**Avis délibéré de la Mission Régionale
d'Autorité environnementale
de Provence-Alpes-Côte d'Azur**

sur la mise en compatibilité du plan local d'urbanisme de Saint-Saturnin-les-Apt et du plan d'occupation des sols de Roussillon (84) liées aux déclarations de projet (DP) d'une centrale photovoltaïque au sol

n°MRAe 2016-001158 et
2016-001159

Illustration 2 : : Schéma d'implantation (notices de présentation, page 17)

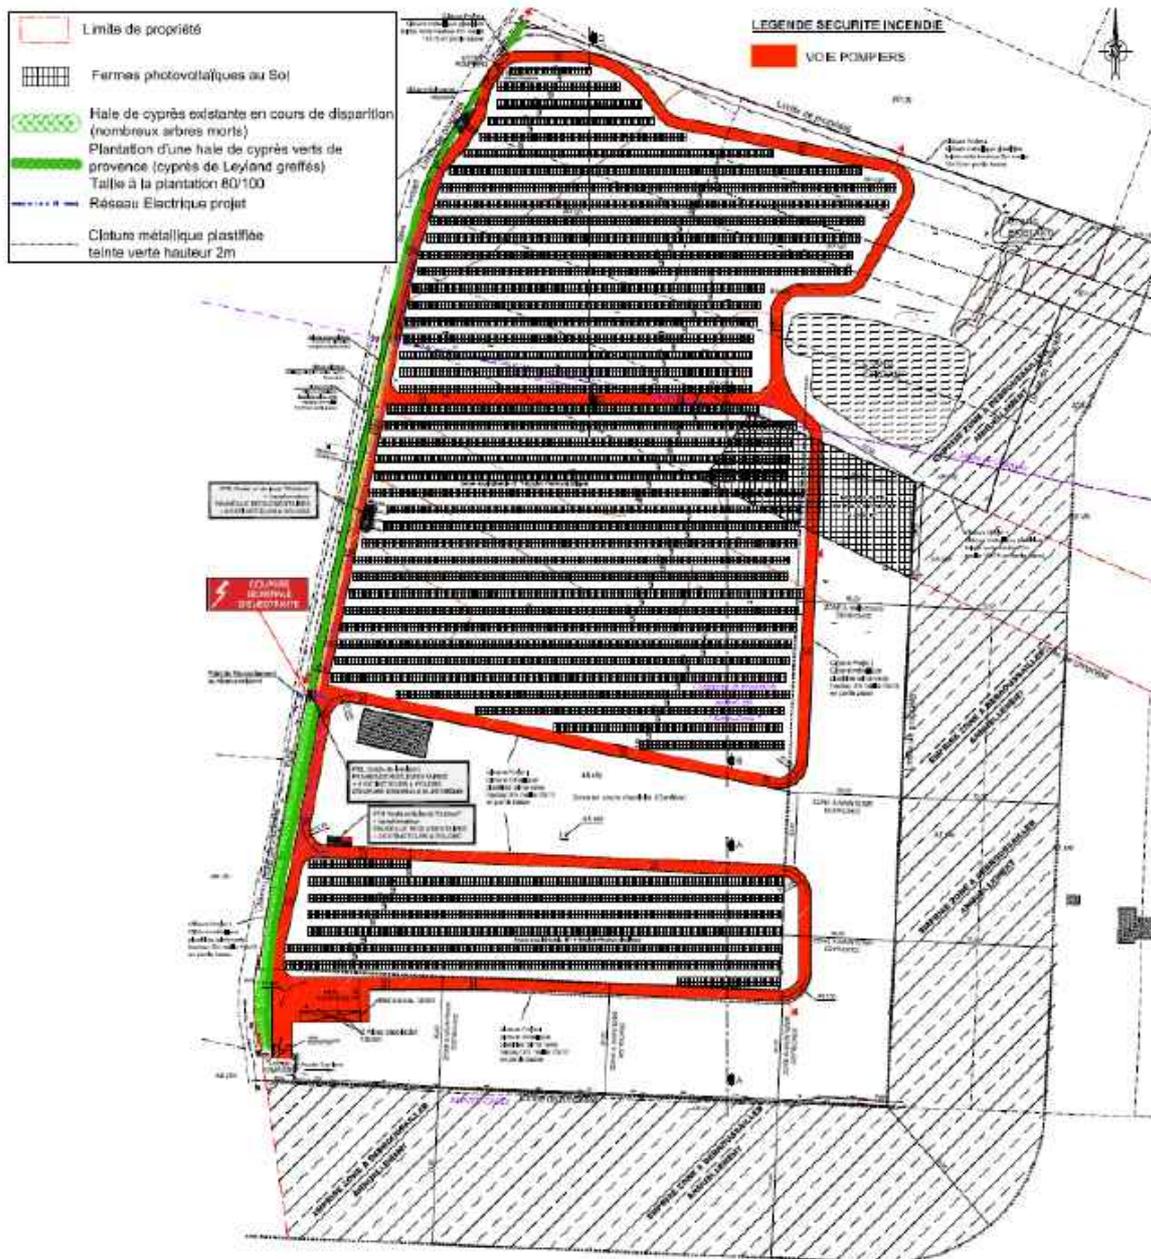
Les incidences de débroussaillage cartographié dans le schéma d'implantation page 16 dans les zones boisées et du classement de ces secteurs en zones ND, N, et NC des PLU et POS ne sont pas évaluées. L'étude des incidences évoque notamment des impacts sur des plantes hôtes papillons protégés qui n'ont pas été mentionnés dans l'état initial.

L'étude ne justifie pas l'absence de marge de recul à l'ouest du site par rapport à la haie de cyprès actuelle renforcée dans le projet ;

Illustration 3 : Montage des projets de zonage des POS de Roussillon et du PLU de Saint-Saturnin-les-Apt (DREAL PACA)

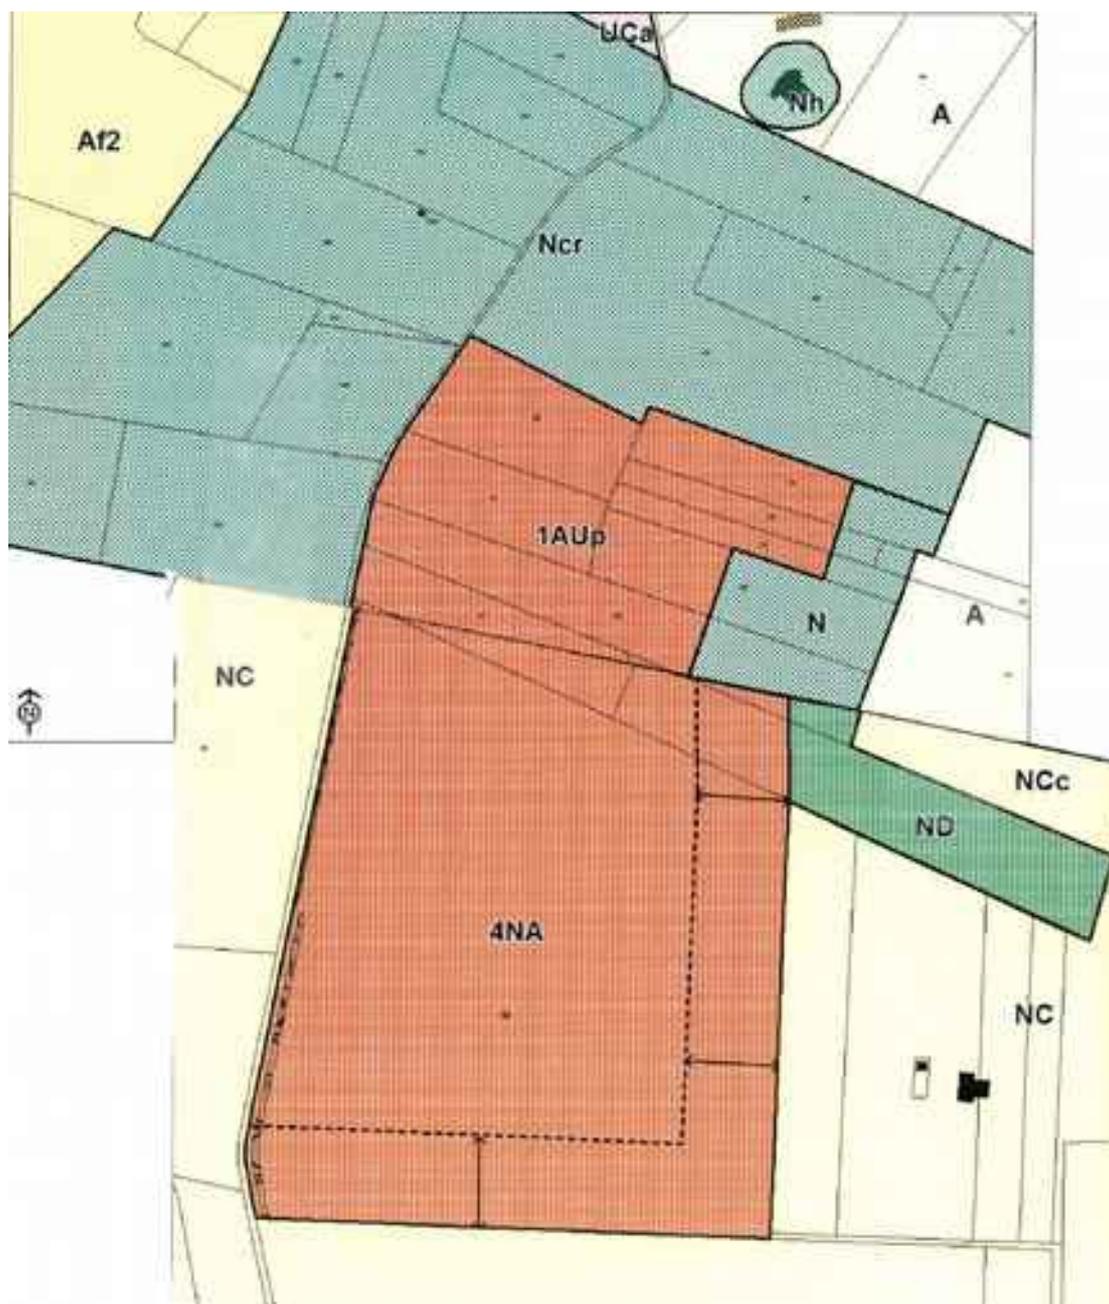
En l'absence de superposition du plan de zonage et du projet ainsi que du projet avec les cartes d'enjeux de biodiversité de l'état initial, il est très difficile d'apprécier les impacts du projet déclinés dans l'étude et en conséquence, ceux du zonage proposé.

Les zones Aup à Saint-Saturnin-les-Apt et quatre NA à Roussillon doivent inclure la zone de retrait par rapport aux zones boisées prévue par le projet . Ce retrait de 50 m des constructions et installations par rapport aux zones boisées est matérialisé dans le POS de Roussillon mais pas dans celui de Saint- Saturnin.
